01 / 06 Synthese van de controle

Elektrische installaties op laagspanning en zeer lage spanning

Kalenbergstraat 146, 1700 Dilbeek

Referentie DOM-2026-X1VHJS

Verdeelbord

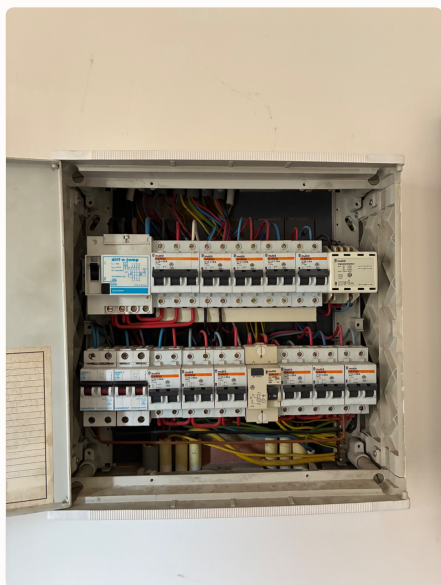
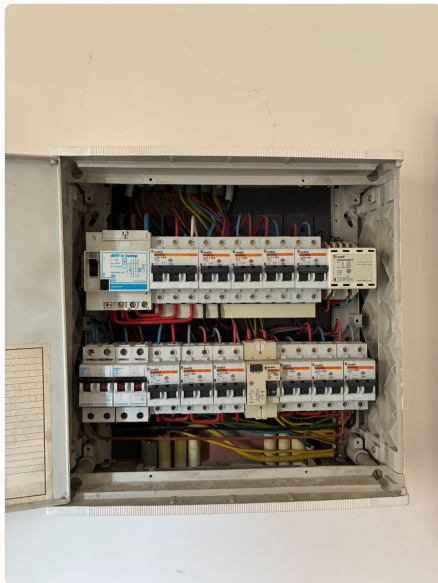
- 4.2.2.3 Deur of afschermplaat van het schakelbord (terug)plaatsen. Aanraking van naakte onder spanning staande delen is mogelijk.
- 5.3.6.1 De aanduiding van de stroomkringen en/of apparatuur, aansluitklemmen, enz. dient aangebracht of vervolledigd te worden. Aanduiden met letters niet met cijfers.
- 3.1.3.3 De nominale spanning dient duidelijk vermeld te worden op een oordeelkundig gekozen plaats.
- 3.1.2.1 Eendraadsschema is niet aanwezig, is onvolledig of komt niet overeen met de installatie.
- 3.1.2 Situatieplan is niet aanwezig, is onvolledig of komt niet overeen met de installatie.
